Gemeenteraadsfractie SGP-ChristenUnie Goes

# Schriftelijke vragen

Goes, 25 oktober 2010

UW BRIEF/KENMERK 25 oktober 2010  
ONS KENMERK 2010-06151  
BIJLAGE  
BEHANDELD DOOR J.P. d'Haens  
TELEFOONNUMMER (0113) 24 97 71  
DATUM 9 november 2010  
ONDERWERP Voorrangspein (keerlus) Ringbaan West-Troelstralaan

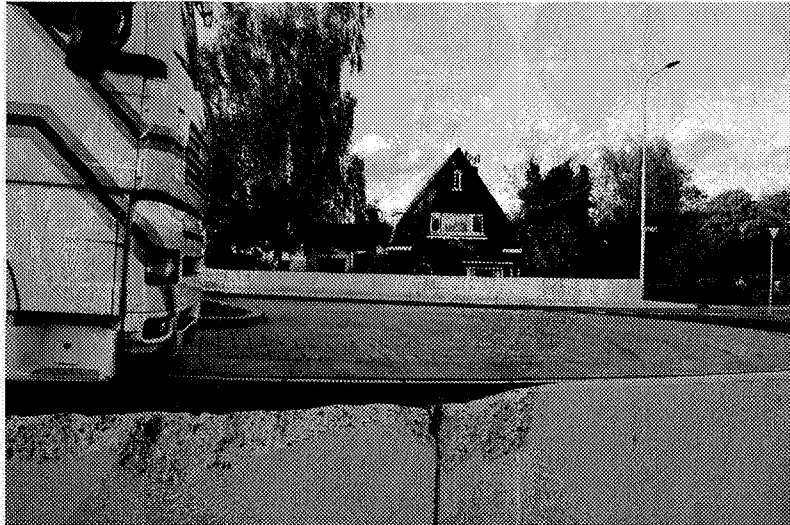
"In de avonduren is het kruispunt slecht verlicht. Er staan nu alleen een paar vlaggen, maar verder nauwelijks een signalering."
